**Date :** 8-2-2018 22:26:16  
**From :** "[REDACTED] (WVL)"  
**To :** [REDACTED]@rhdhv.com, [REDACTED] -  
Waterschap Vallei en Veluwe @vallei-veluwe.nl  
**Cc :** [REDACTED]@Vallei-Veluwe.nl  
**Subject :** RE: Plaatje conclusiesen retour versie eindrapport  
**Attachment :** TPBD9964\_Westdijk-TGG\_Deelrapport\_Oppwater\_20180208  
[REDACTED].pdf;image001.png;

**Van:** [REDACTED] [mailto:[REDACTED]@rhdhv.com]  
**Verzonden:** donderdag 8 februari 2018 17:00  
**Aan:** [REDACTED] (WVL); [REDACTED] Waterschap Vallei en Veluwe  
**Onderwerp:** RE: Plaatje conclusiesen retour versie eindrapport

**Principeschets bromideverontreiniging** (< 10 mg/l achtergrondwaarde)

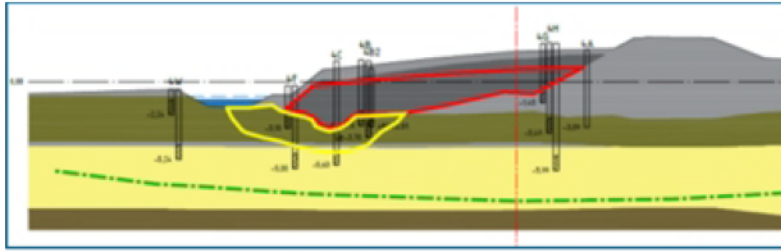
Gelet op onderstaan plaatje. grondwater bromide is 0,3 mg/l het VR .....niet 10 mg/l...???

Neem je dit ook nog op in je eindrapport bij conclusies, om situatie helder te maken.

Ter vervanging van het plaatje bij de conclusies.

Tanx ik ga ermee aan de slag en goed dat je bromide zag...die pak ik door...ik heb met [redacted] afgesproken dat wij geen uitspraak doen over de gemeten waarden in het opp. water in relatie tot een normwaarde...de gemeten waarden zijn de opmaat geweest voor de slootproef en onderbouwing of de huidige situatie wel/niet kan...
